S 703 BVE

Printed 09/01

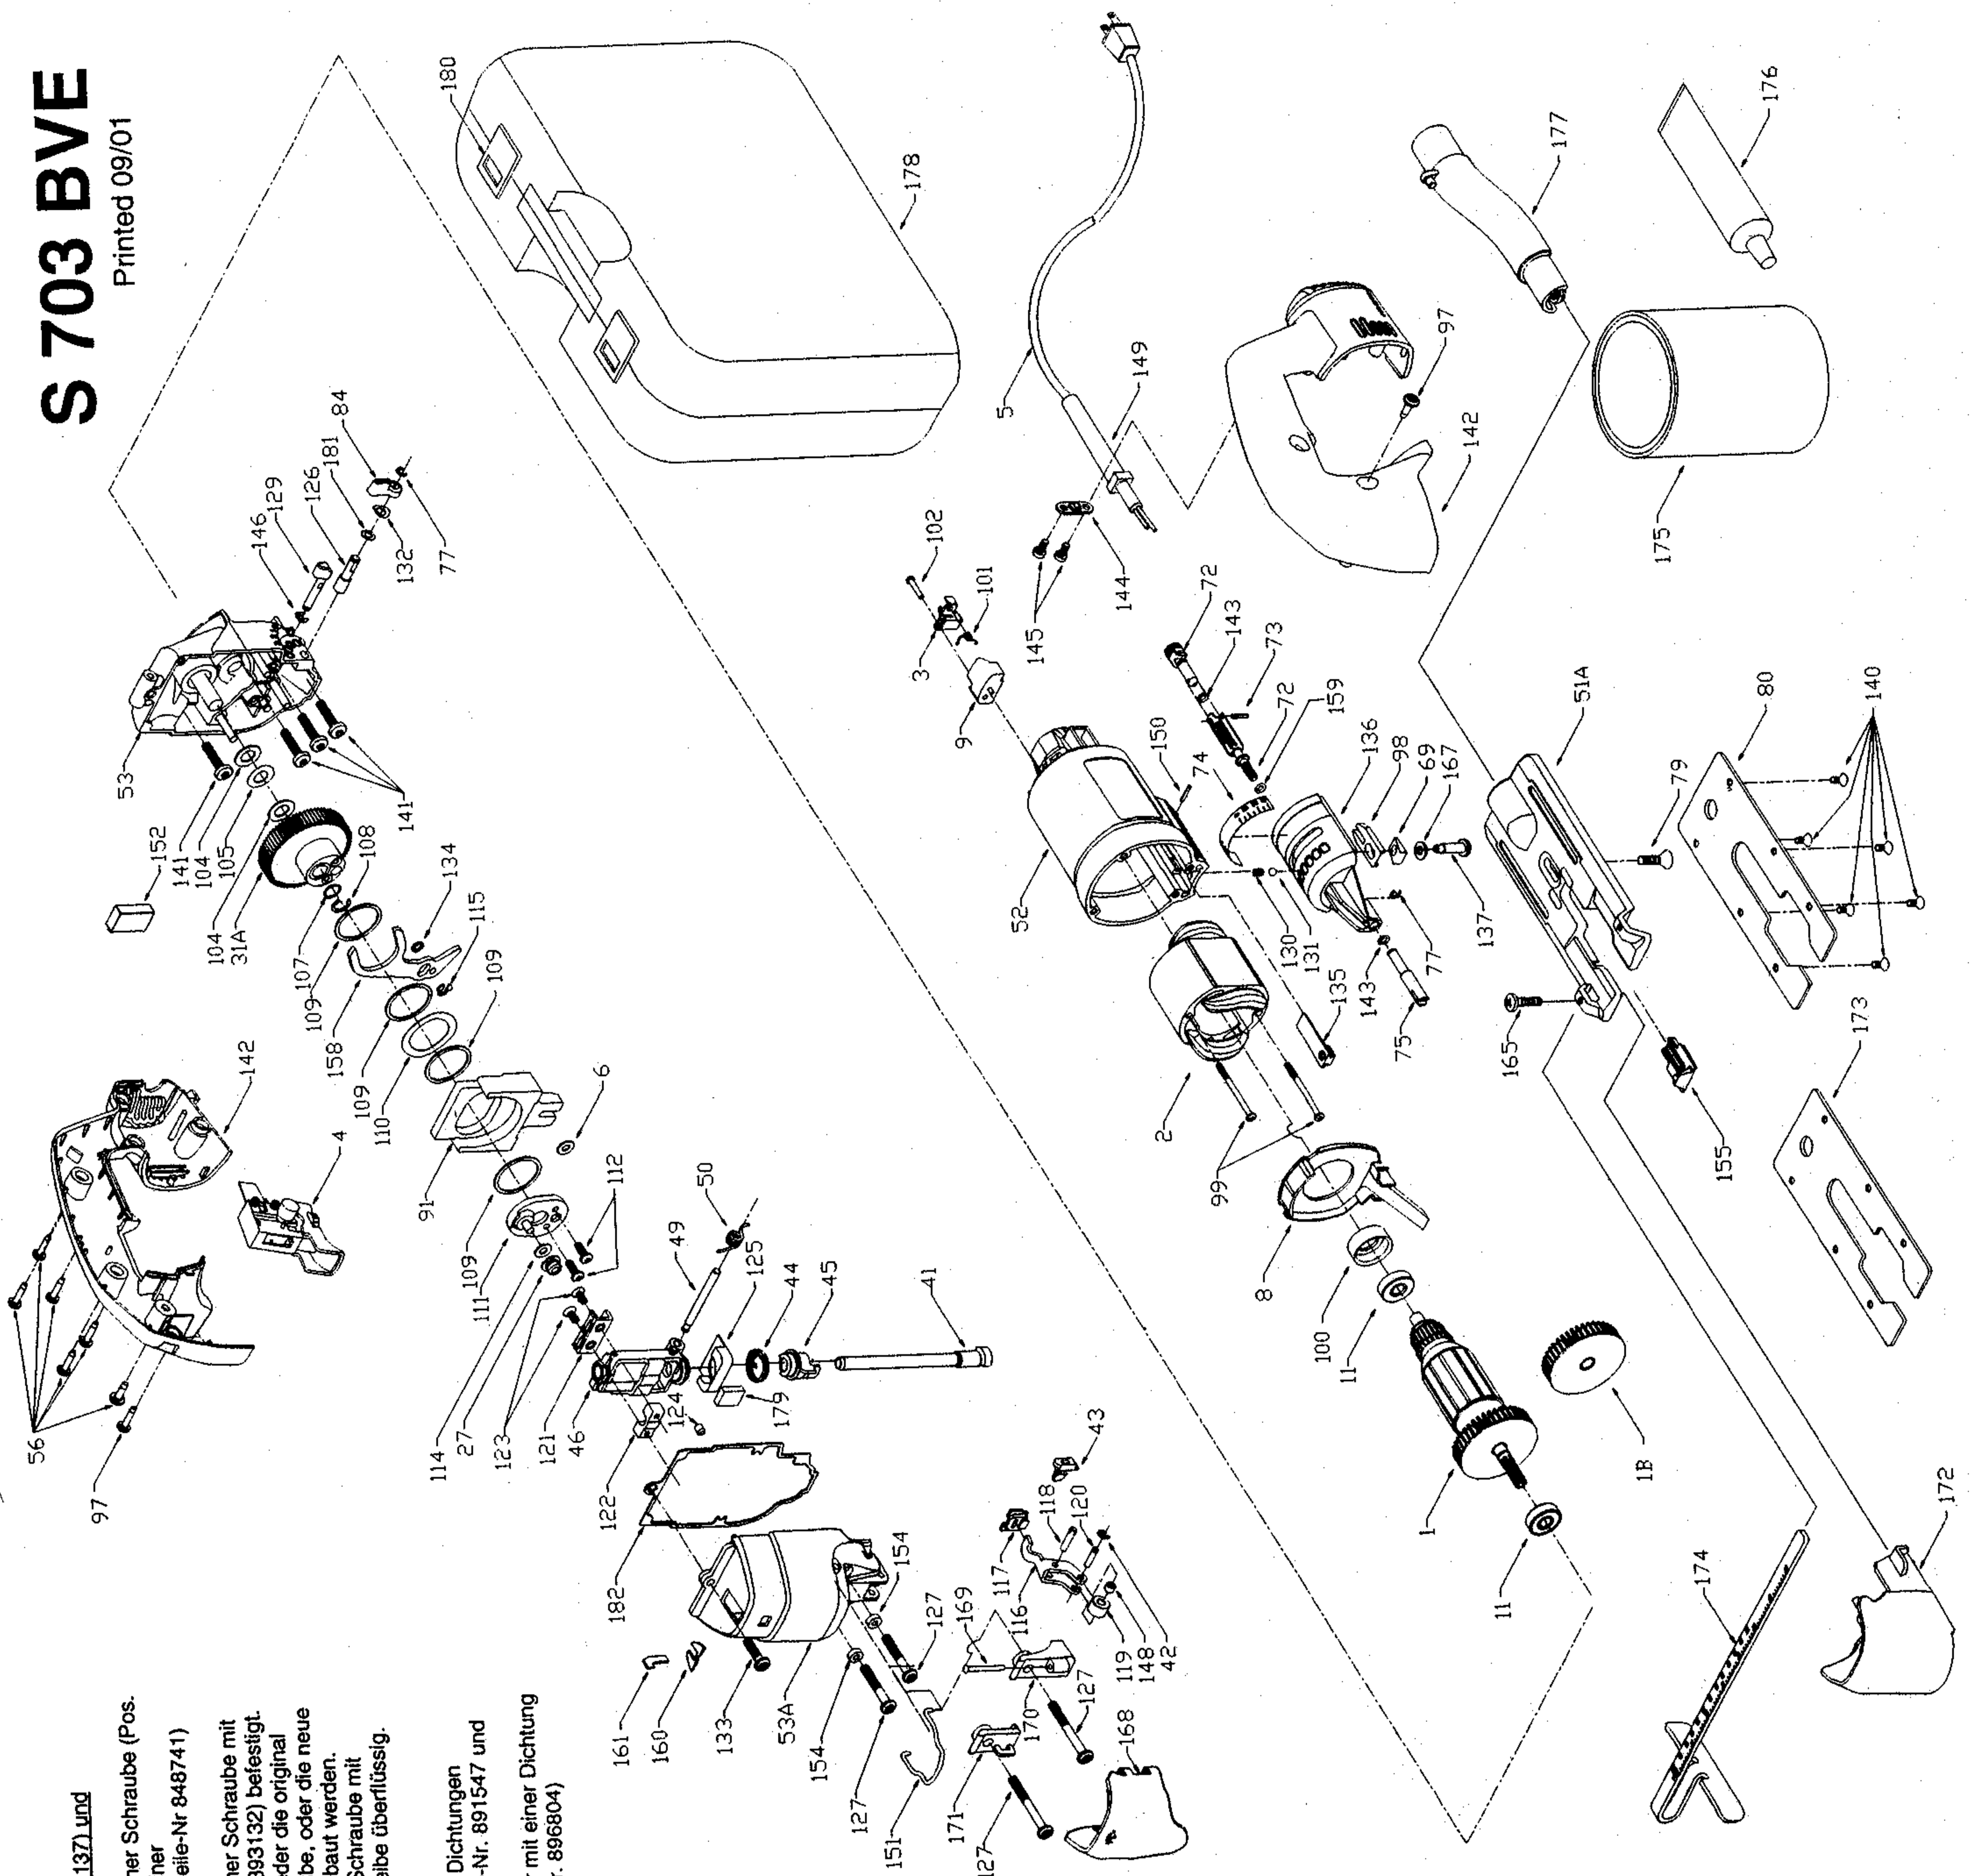
Befestigungsschraube (Pos. 137) und Unterlagscheibe (Pos. 167)
 Alte Maschinen waren mit einer Schraube (Pos. 137 Teile-Nr. 886757) und einer Unterlagscheibe (Pos. 167 Teile-Nr. 848741) befestigt.
 Neue Maschinen sind mit einer Schraube mit Schulter (Pos. 137 Teile-Nr. 893132) befestigt. Bei Reparaturen kann entweder die original Schraube und Unterlagscheibe, oder die neue Schraube mit Schulter eingebaut werden. Durch die Verwendung der Schraube mit Schulter ist die Unterlagscheibe überflüssig.

Dichtung (Pos. 125 u. 179)
 Alte Maschinen waren mit 2 Dichtungen ausgestattet (Pos. 124 Teile-Nr. 891547 und Pos. 179 Teile-Nr. 893833). Aktuelle Maschinen sind nur mit einer Dichtung versehen (Pos. 125 Teile-Nr. 896804)
